Numer sprawy: UKW/DZP-281-R-65/2018

Dotyczy: postępowania o udzielenie zamówienia publicznego, którego przedmiotem jest świadczenie usług nadzoru inwestorskiego nad realizacją zadania pn. „Budowa Centrum Pomocy Psychologicznej wraz z zagospodarowaniem terenu i infrastrukturą towarzyszącą wraz z uzyskaniem prawomocnego pozwolenia na budowę”. (zwana dalej „Inwestycją” lub „robotami budowlanymi”).

ODPOWIEDZI NA ZAPYTANIA:

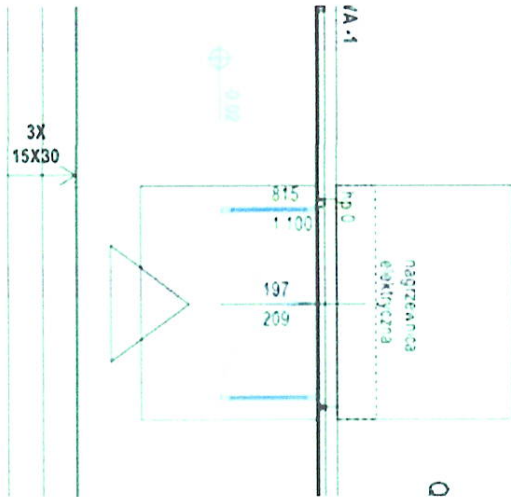
1. Prosimy o podanie jakim elementem wentylacyjnym ma być realizowany transfer powietrza przez Okno EI30 na parterze ?

Należy zamontować nawiew z klapą p + poż. Wykonany w murze obok okien.
